Onderwerp: bezwaarschrift OMV_2024055604

Gents MilieuFront stelt zich vragen bij het project DBK_Destelbergen_Lot 76 - 2024. Hieronder vindt u onze opmerkingen.

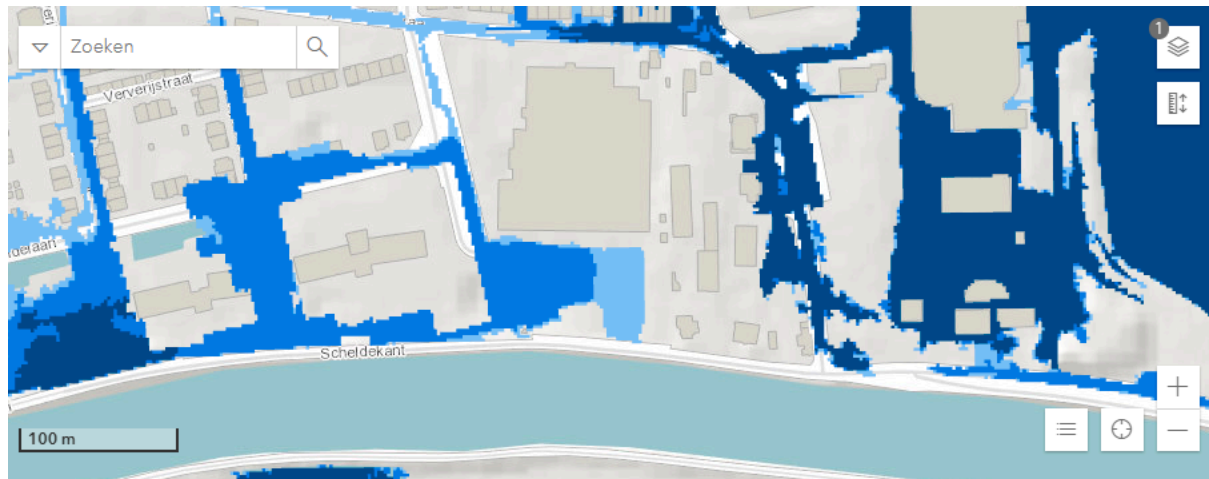
Het gaat hier bovendien om overstromingsgevoelig gebied (pluviaal 2023), zoals dit kaartje aantoont:

Het behoeft weinig betoog waarom het geen goed idee is om in overstromingsgevoelig gebied te bouwen. Water heeft ruimte nodig, de bodem moet kunnen fungeren als een spons, en sinds Verviers/Pepinster en de waterbomstudie van de Vlaamse overheid weten we hoe kwetsbaar onze streek is. Welke maatregelen men ook neemt: wie hier bouwt, neemt een risico voor de toekomstige bewoners én omwonenden, en dat voor vele komende jaren.
